「北陸電力株式会社志賀原子力発電所の
敷地内破砕帯の評価について〈案〉」
に対する意見書

平成 27 年 8 月 10 日

北陸電力株式会社

図 1-4 (1)

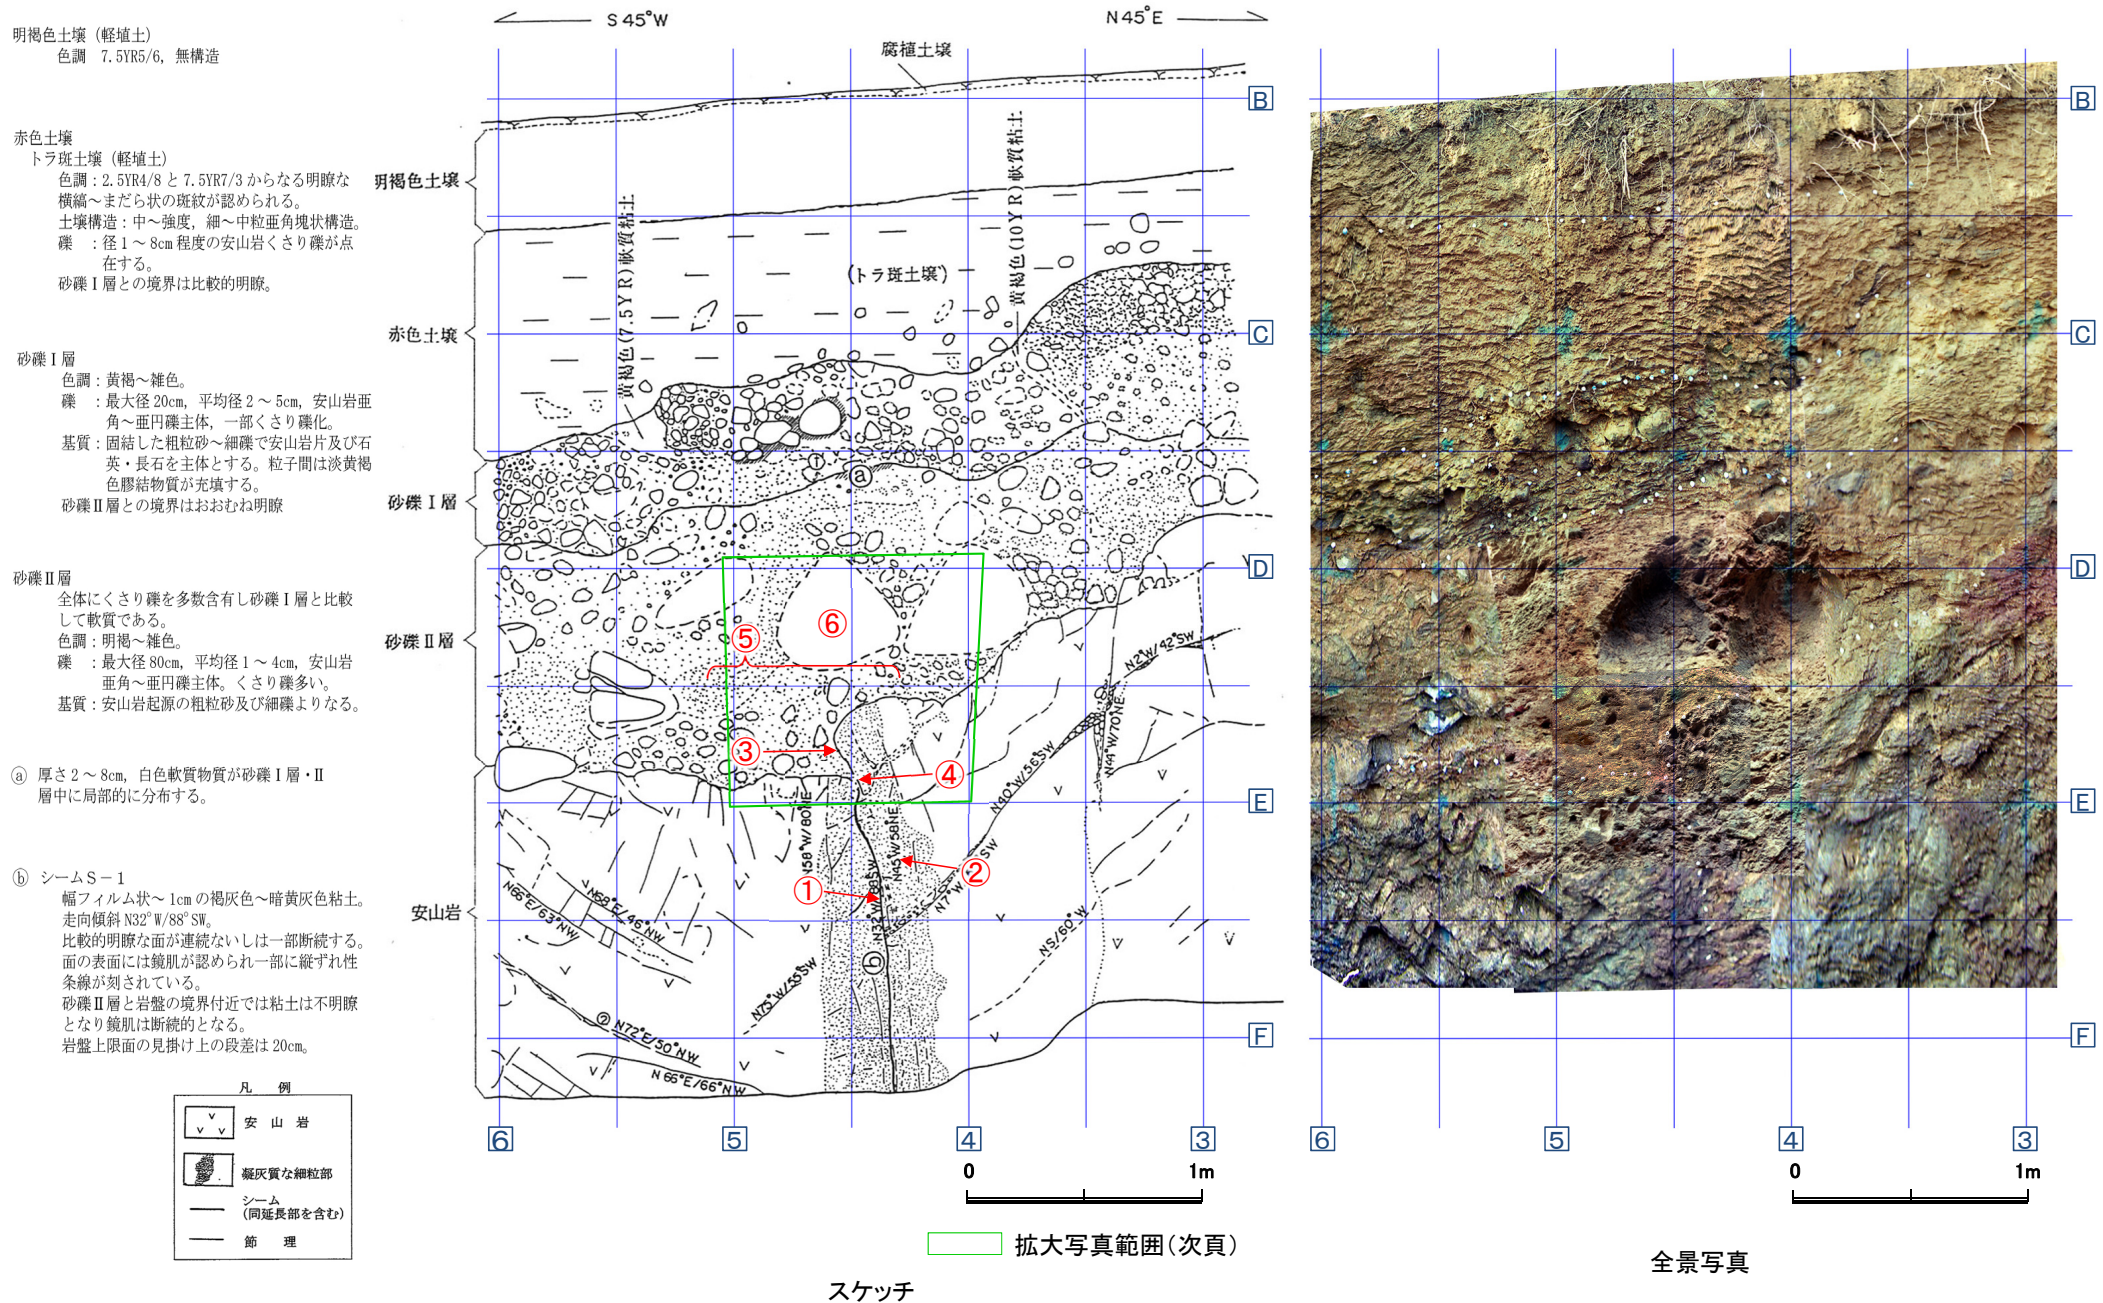
- ・「砂礫Ⅱ層中の色境界が鎌の掘削痕ではなく、せん断面の可能性があり、基盤の S-1 に直接続かないが、堆積物中でせん断面が雁行・せん滅する現象は一般的（略述）」としているが、前述したとおり、基盤の上位に分布する砂礫Ⅱ層が仮に断層運動を受けていれば、段差部の先端付近からせん断面や地層の擾乱が出現するはずであるが、そのようなせん断面等が色境界と段差の間には認められない。さらに、段差部の凸部直上に分布する巨礫に凹地側への倒れ込みや回転が認められない。これらのことから砂礫Ⅱ層に断層活動の影響が及んでいないものと判断される（図 1-4(1)(2)）。

⑤段差部や段差部直上の砂礫Ⅱ層では、S-1の延長位置や周辺に断層変位を示唆するようなせん断面や地層の擾乱は認められない。

図 1-4 (3)

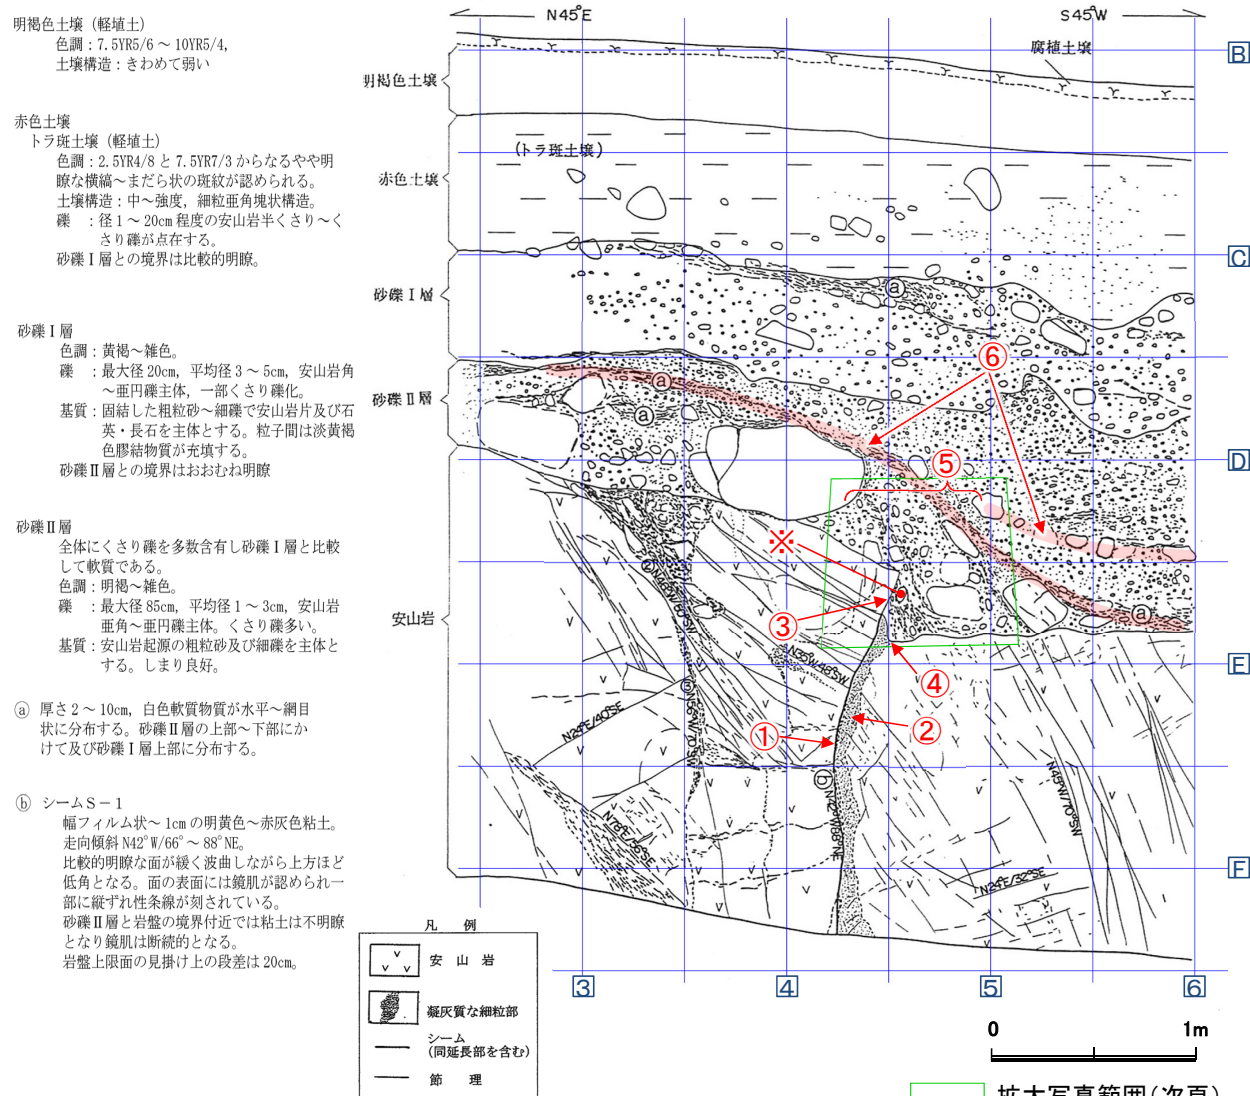
- ・「砂礫Ⅱ層中の層理面が系統的に増傾斜しており、S-1 の変位によって引きずられた可能性がある（略述）」としているが、砂礫Ⅱ層中の地層が海側に向かってせん滅していることから、引きずられた撓曲変形とは説明できず、段差部を堆積物が埋めた自然な堆積構造を呈しているものと判断される（図 1-4(3)(4)）。
- ・なお、本壁面については、旧原子力安全・保安院における意見聴取会において「典型的な活断層」とされたものであるが、評価書（案）の記載、あるいは第 7 回有識者会合での議論でも一部の有識者から「砂礫Ⅱ層中では基盤直上の地層が海側に向かってせん滅しており、段差部を埋めたものと解釈することもできる（略述）」との見解が示されている。

⑤段差部や段差部直上の砂礫Ⅱ層では、S-1の延長位置や周辺に断層変位を示唆するようなせん断面や地層の擾乱は認められない。

④段差部の基部(段差壁面の最下点)の位置は、S-1より海側に位置し、その下方延長にもシームや割れ目は存在しない。

図 1-4 (5)

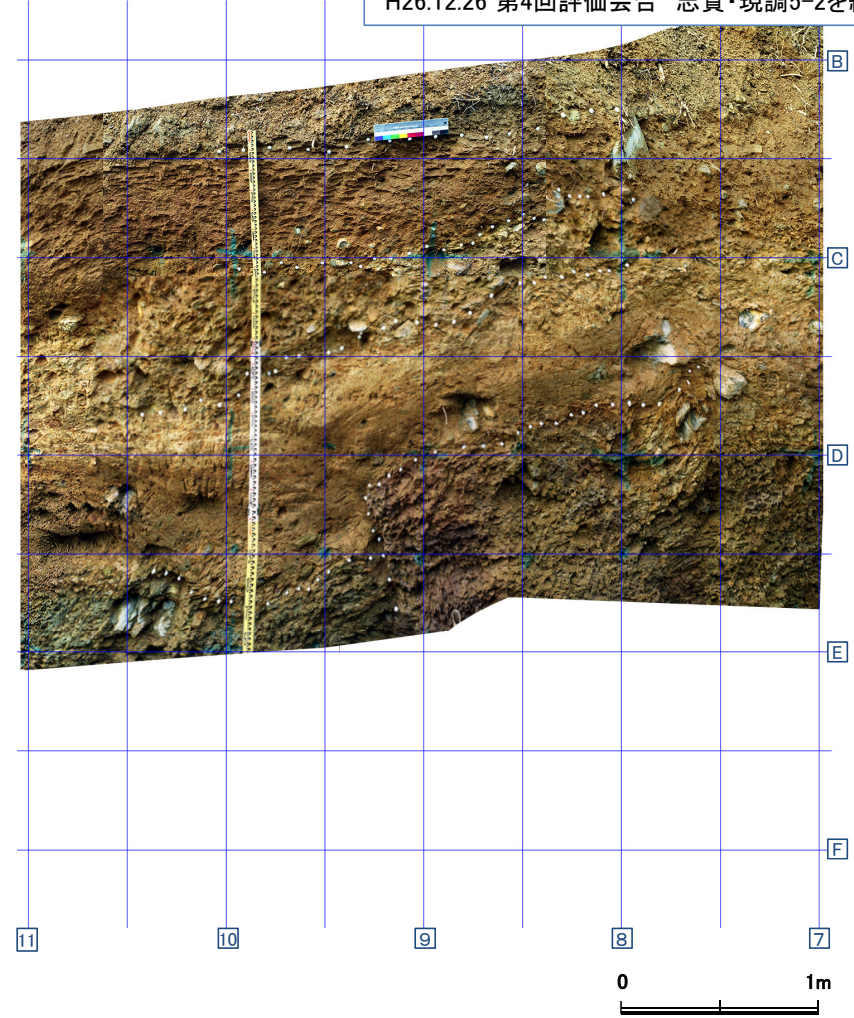
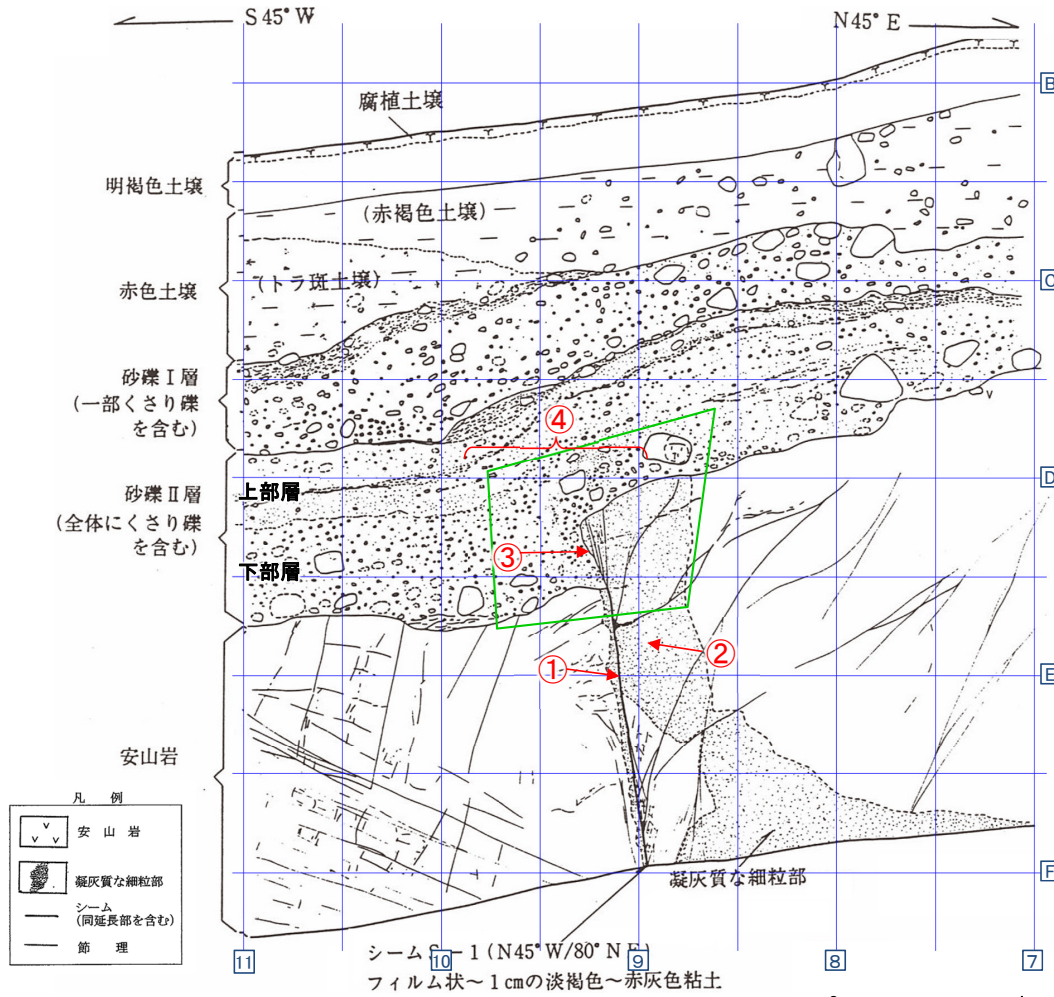
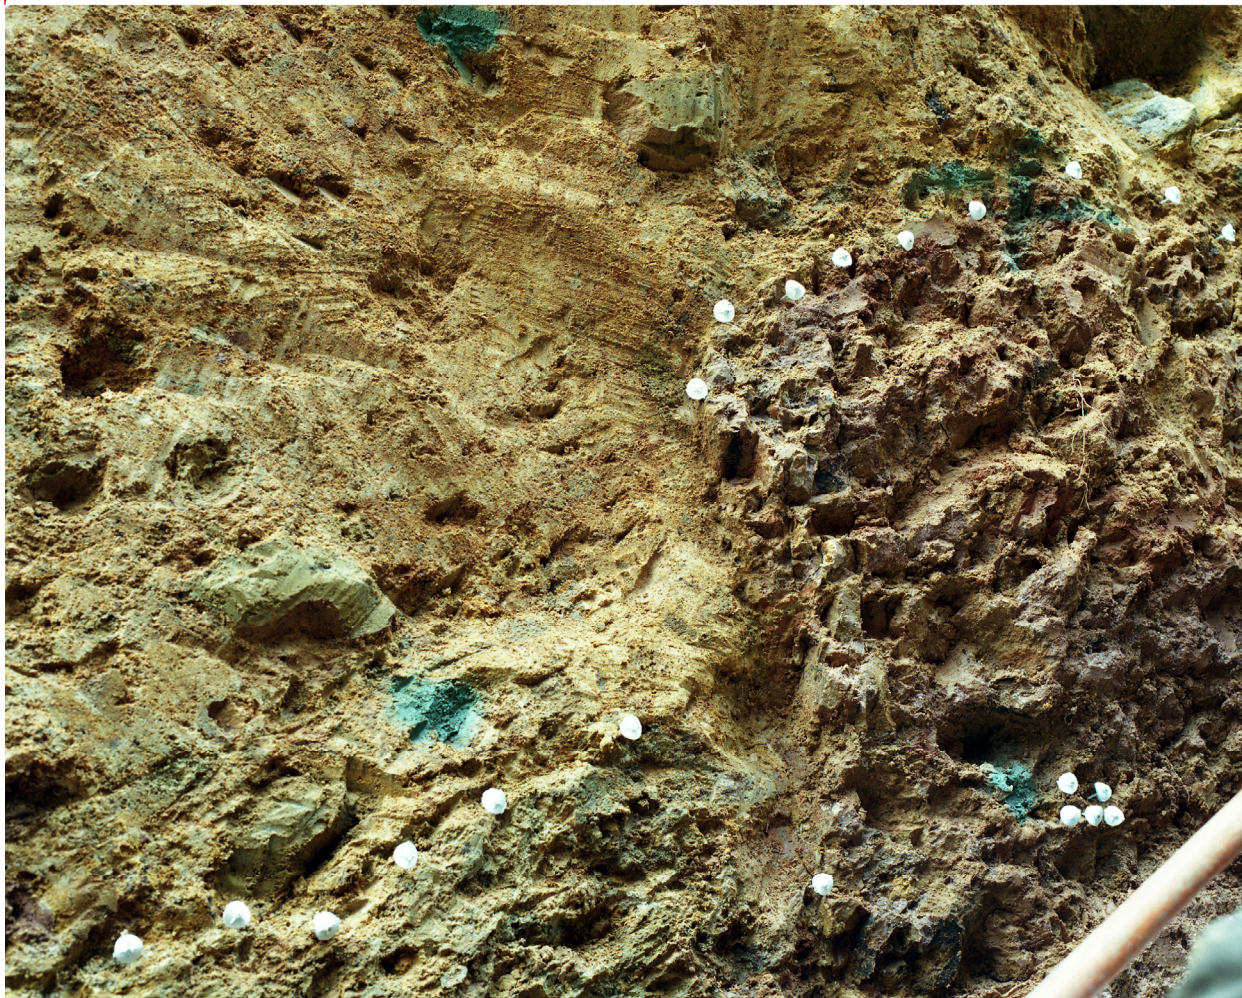
- ・「基盤上面が一様に水平に削剥された後に、S-1 のずれによって段差が生じた」としているが、岩盤上面が水平に削剥された状況は近接する他の壁面で共通的に見られる事象ではなく、4 壁面の地質状況が総合的に考慮されていない〔例えば、

④段差部や段差部直上の砂礫Ⅱ層では、S-1の延長位置や周辺に断層変位を示唆するようなせん断面や地層の擾乱は認められない。

図 1-4 (7)

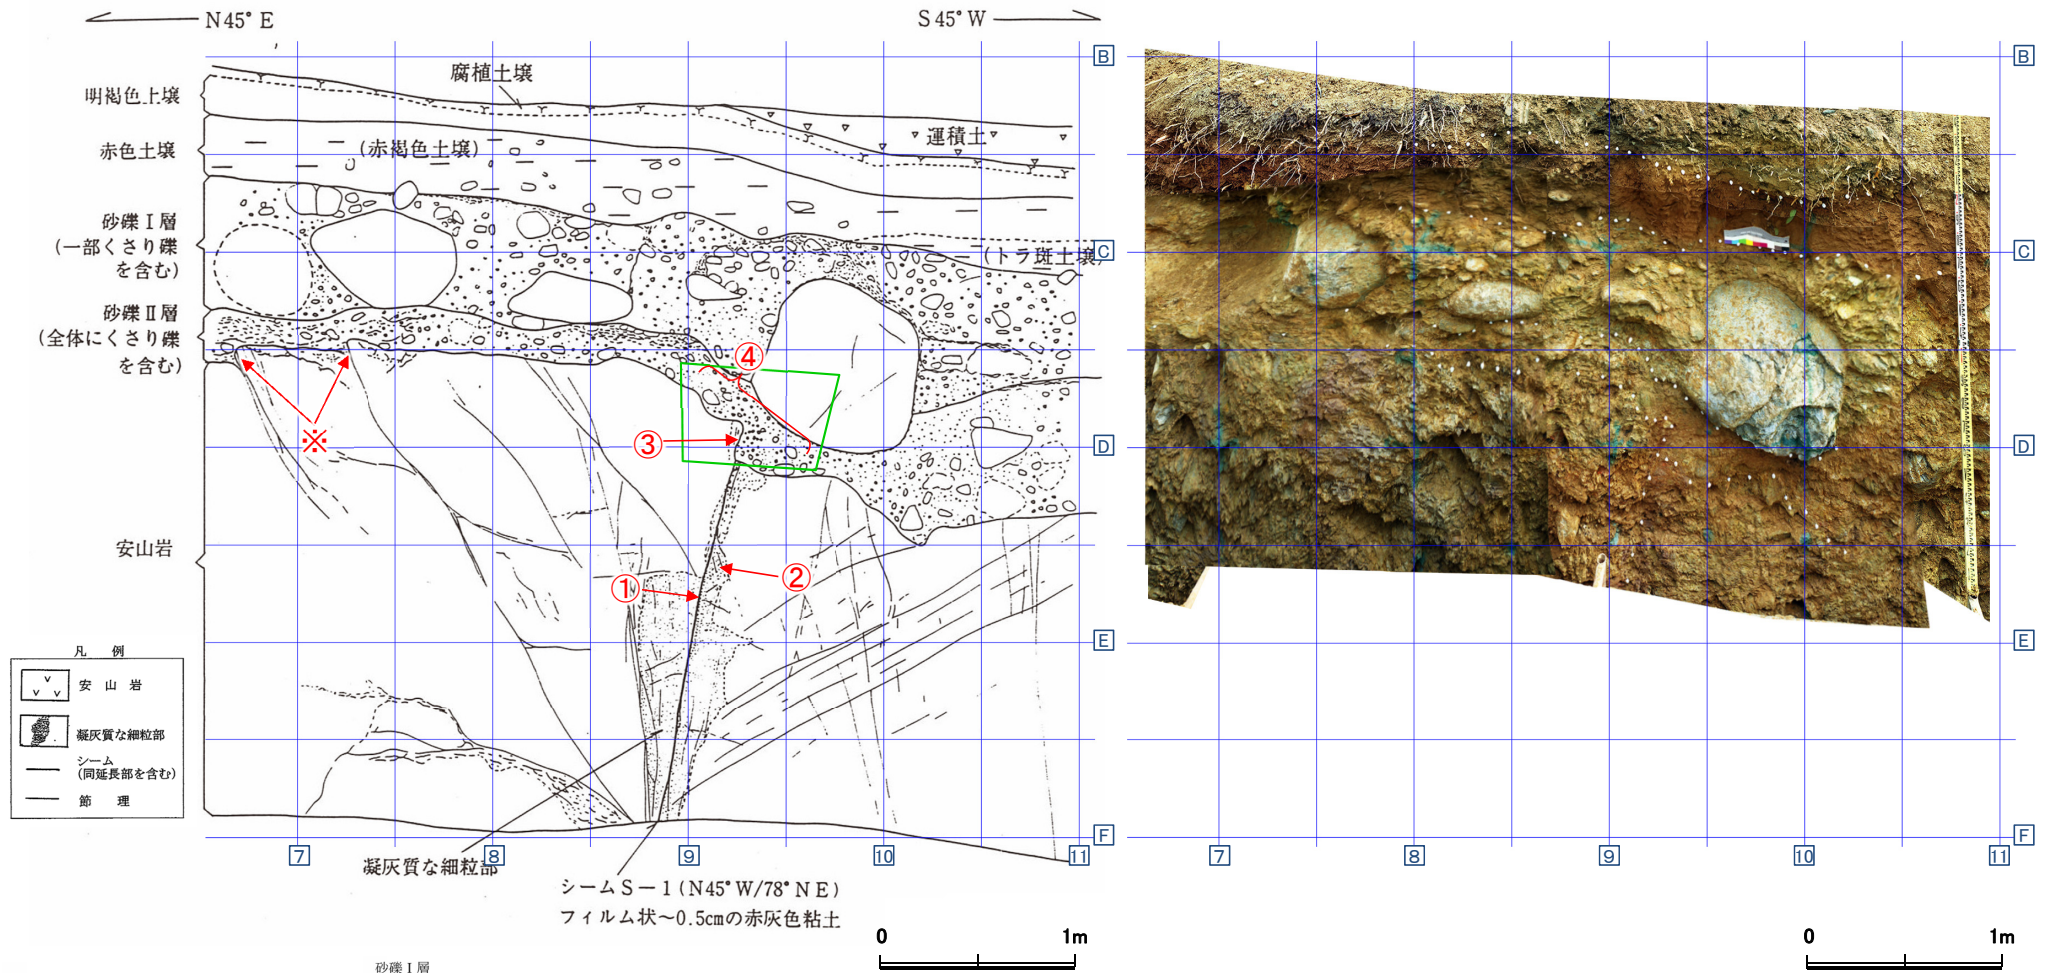
- ・「基盤上面に小段差が複数認められ、波の浸食で生じた構造とは考えにくく、S-1 のバックスラストと解釈することが妥当（略述）」としているが、本壁面の北東側に見られる小段差については岩盤下方まで連続していないこと、また、海岸シームから派生する割れ目に沿って岩盤上面が波の侵食で山側が低くなった段差が随所に存在していることも考慮すると、これら小段差が S-1 のバックスラストと解釈することは考え難い（図 1-4(7)(8)、図 1-8）。

④段差部や段差部直上の砂礫Ⅱ層では、S-1の延長位置や周辺に断層変位を示唆するようなせん断面や地層の擾乱は認められない。

図 1-5

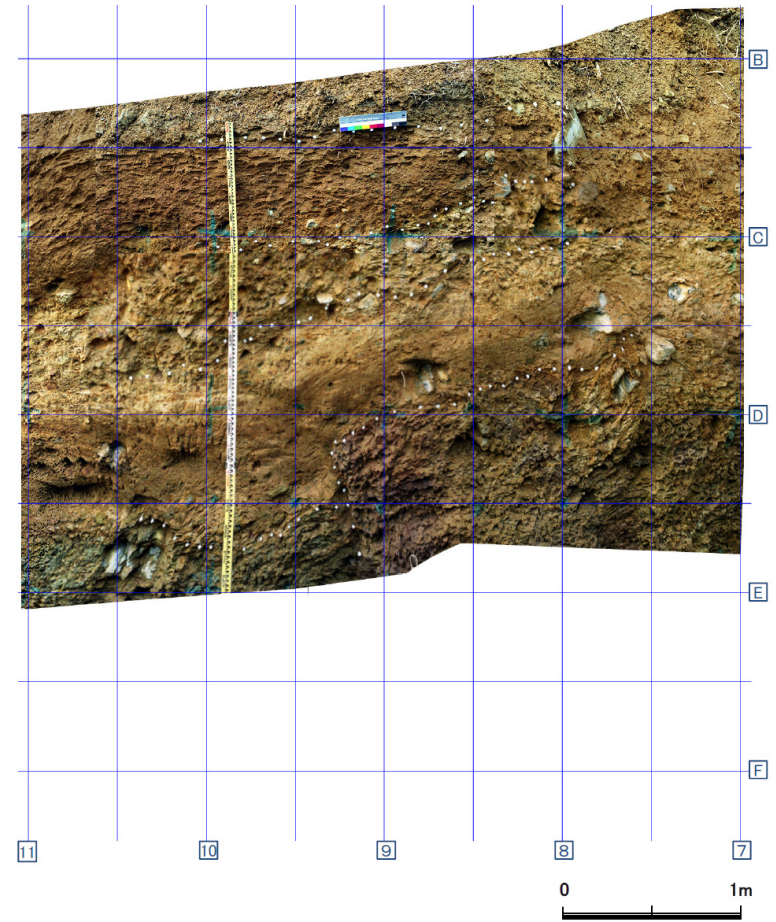
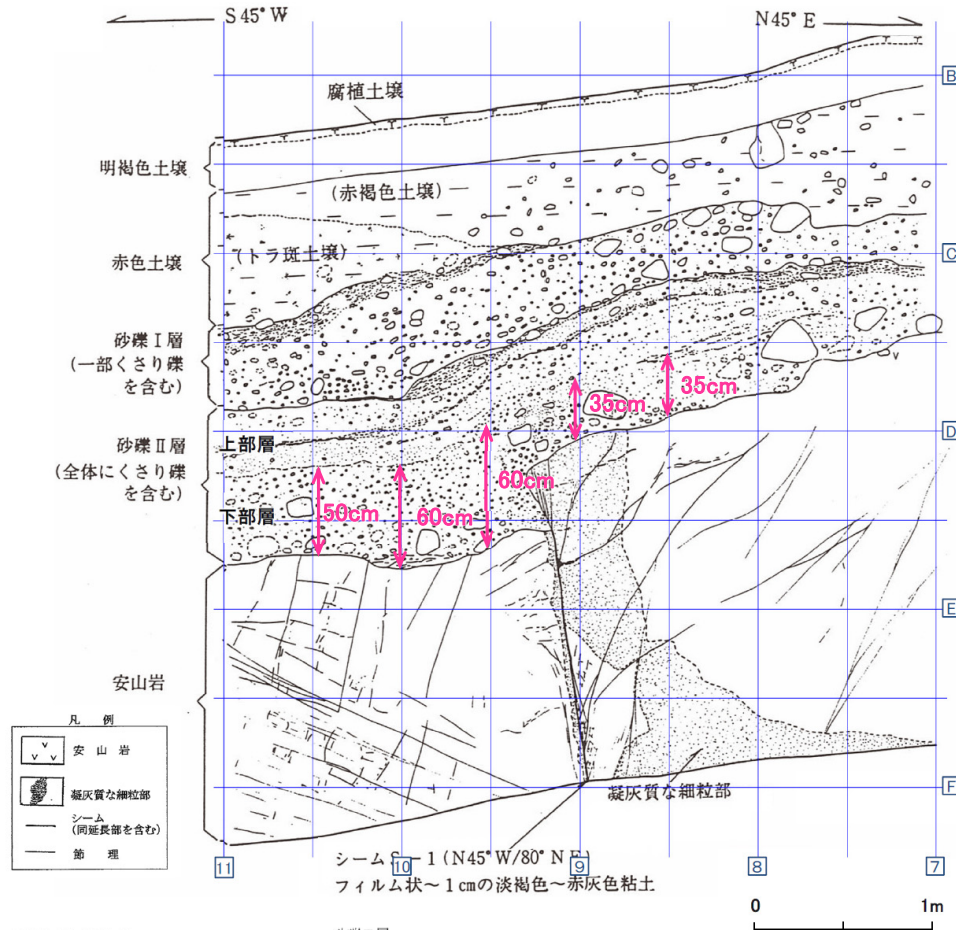
- ・「砂礫Ⅱ層と砂礫Ⅰ層の層厚は S-1 の直上を挟んで大きく変わらず撓曲変形と解釈できる（略述）」としているが、本壁面において、砂礫Ⅱ層は、安山岩起源の細礫を含む粗粒砂と白色粒状物質を主体とする上部層と、最大径 30cm の安山岩礫を含む粗粒砂及び細礫からなる下部層に細区分され、下位の砂礫Ⅱ層（下部層）の層厚が段差上盤で約 35cm であるのに対し、段差下盤では約 60cm と有意に厚く、段差部を堆積物が埋めた自然な堆積構造を呈している（図 1-5）。
- ・「K-5 の例からすると細粒部を残す形で浸食による段差が生じるとは考え難く、差別浸食により段差が形成されたとの説明は不自然（略述）」としているが、海岸シーム（岩盤が露出する海岸部において、敷地内シームと類似した走向・構造を有するシーム）周辺では、シャープな段差部に細粒部が侵食されずに残っている箇所も随所に存在しており、K-5 の一例のみから浸食により段差が生じるとは考え難いとする有識者の評価は、周辺の地質状況を総合的に考慮した判断とは言い難い（図 1-6）。
- ・「段差部の先端から砂礫Ⅱ層中に斜め方向に色境界が伸びているように見える（略述）」としているが、当時、トレンチ壁面の整形後さらに段差直上部を深く掘り込み調査しており、その結果、ご指摘の色境界の位置やその周辺にせん断構造が存在しないことを確認している。なお、その状況は写真においても確認することができる（図 1-7）。

・本壁面の砂礫II層は、上部層と下部層に細区分することができ、下位の砂礫II層(下部層)の層厚が段差上盤で約35cmに対し、段差下盤では約60cmと有意に厚く、段差部を埋めた自然な堆積構造を呈している。
